対策箇所説明図

オーディオ本体

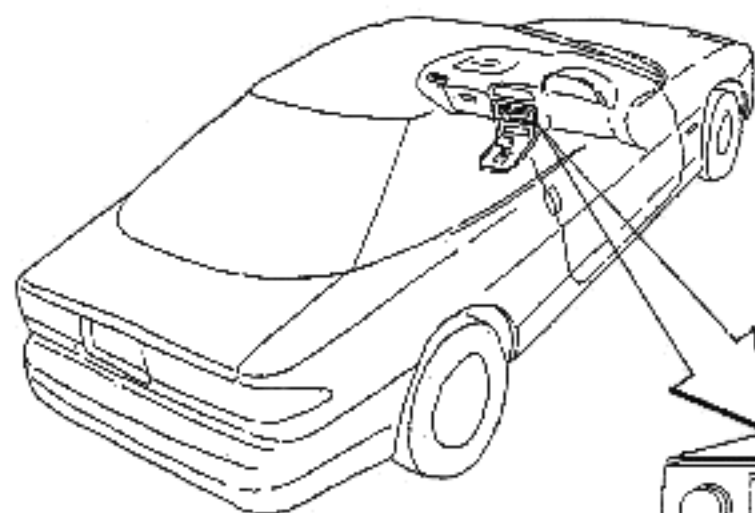
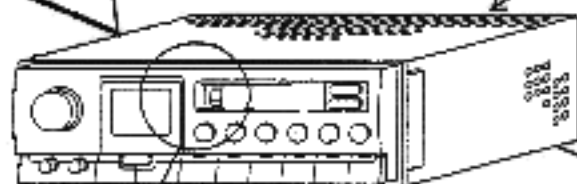
基準不適合発生箇所

音響機器のオーディオ本体の配線基盤において、当該基盤の製造工程が不適切なため、コンデンサーが損傷しているものがあり、そのままの状態で使用を続けると、当該コンデンサーの端子間が短絡して、スピーカーに過大な電流が流れ、最悪の場合、火災に至るおそれがある。

対策内容

全車両、オーディオ本体
を良品と交換する。

識別：カセット挿入口内部の金具に
黒インクを塗布する。
